Contribution pour l'enquête pour l'installation d'une unité de méthanisation

Sur la demande de PC

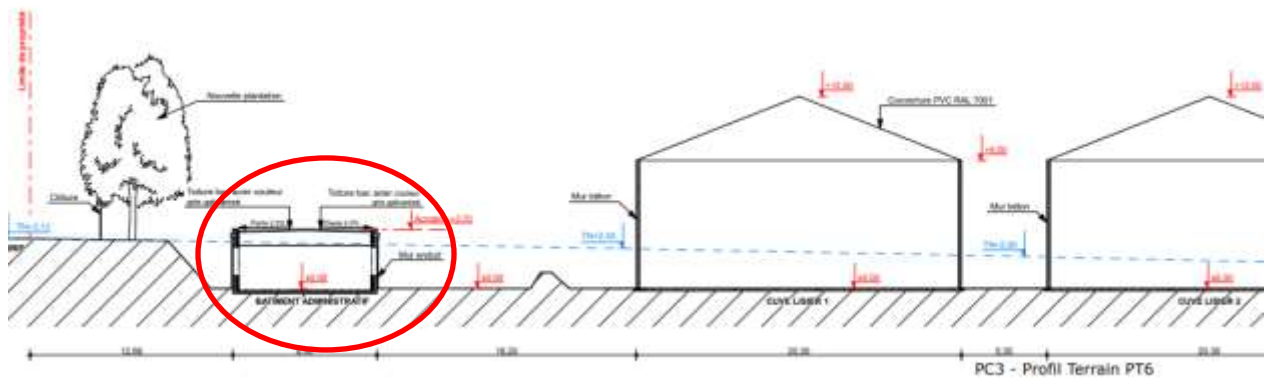
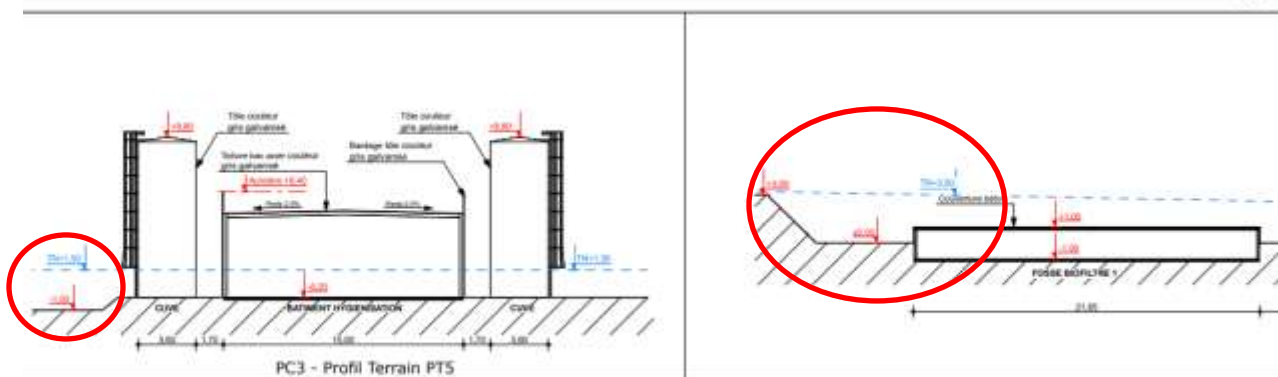
Le terrain va être décaissé de 1 à 4 m en tenant compte des fondations des bâtiments et des fonds de forme de la voirie

Sur une surface d'environ 5 ha cela représente $50\,000\text{ m}^2 \times 2\text{ m}$ hauteur moyenne = $100\,000\text{ m}^3$ de terre à évacuer soit 5 000 camions semi-remorques à évacuer !!!

Où cette terre va-t-elle être évacuée ??

Entre les fondations et fonds de forme c'est $25\,000\text{ m}^3$ de matériaux de carrière qui vont être apportés

Près de 1000 camions encore !!

VUE 4 PC8

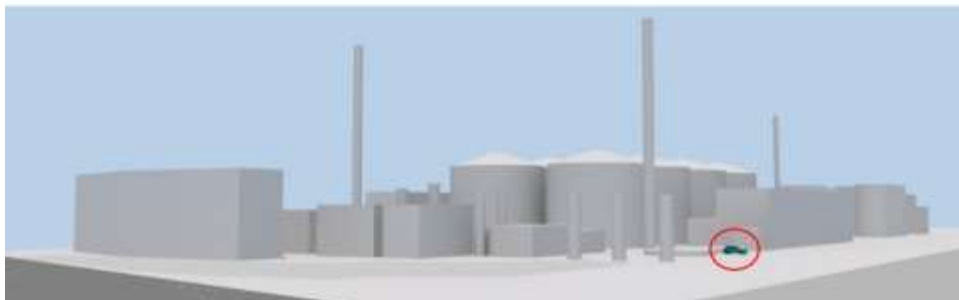
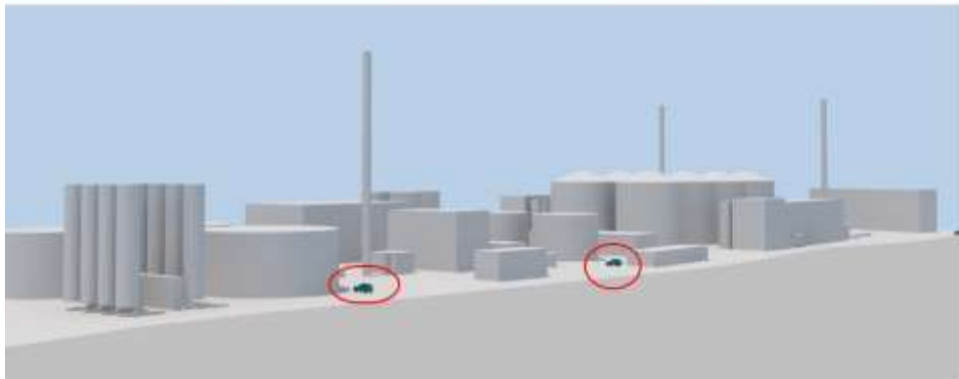
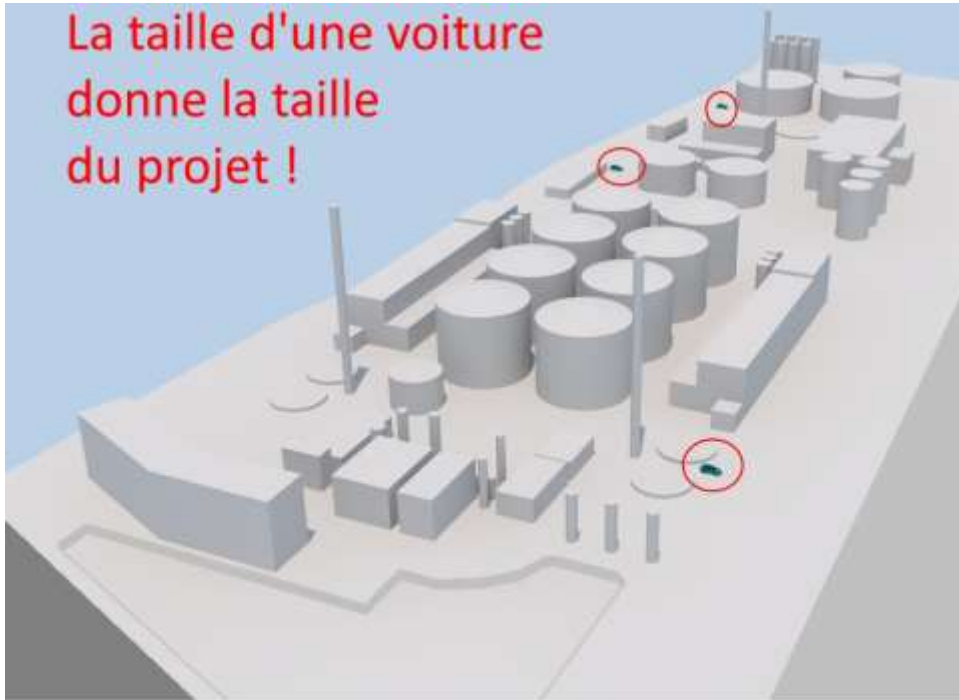
Pour l'intégration paysagère les photos ne sont pas réalistes

Les photos ont été récupérées sur le streetview de google

Ces photos ont un champ de vision ou angle de vue de plus de 120 ° ce qui donne une impression de distance et minimise l'impact visuel des bâtiments

Les montages suivants montrent la différence entre cette vision à 120° et celle de la vision humaine

En se déplaçant sur place on constate aisément la différence et l'on comprend pourquoi la demande de PC a été réalisée avec ces photos non réalistes pour minimiser l'impact visuel de ce monstre

angle de vue 120° environ

intégration non réaliste

Photo avec angle de vue de 60° environ

Intégration réaliste
